改善箇所説明図

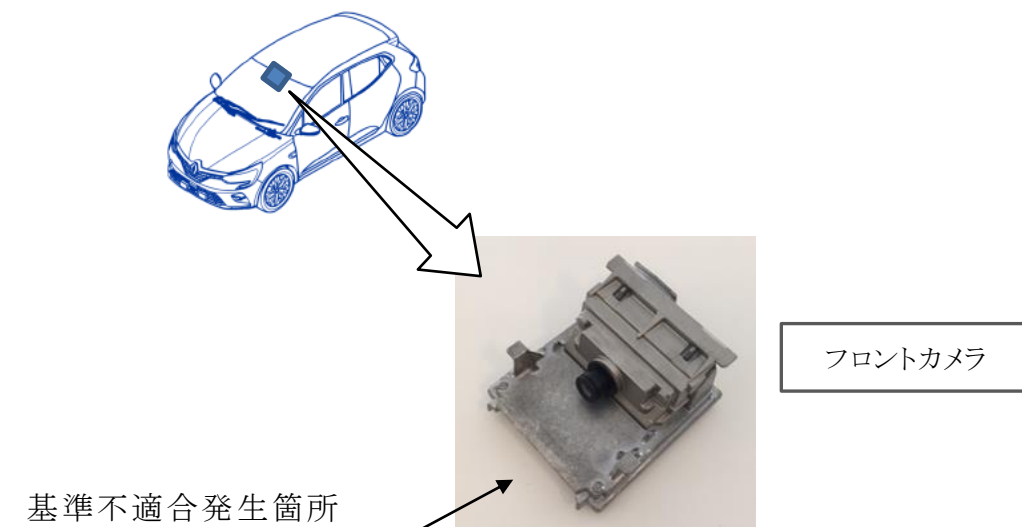
改善対策 690 の作業手順が一部欠如していたため、フロントカメラ交換後の制御プログラム更新作業が行われていない。そのため、誤検知による“パワーステアリング異常”警告メッセージが表示されるとともに、運転支援装置の一部機能を停止させるおそれがある。

全車両について、

- ① 改善対策 690 未実施車は、フロントカメラ交換の上、制御プログラムを適合仕様に書き換える。
- ② 改善対策 690 実施済車は、フロントカメラ制御プログラムの適合仕様書き換えのみ行う。

助手席側ドアストッパー固定ボルト横面に黒ペイントを塗布する。
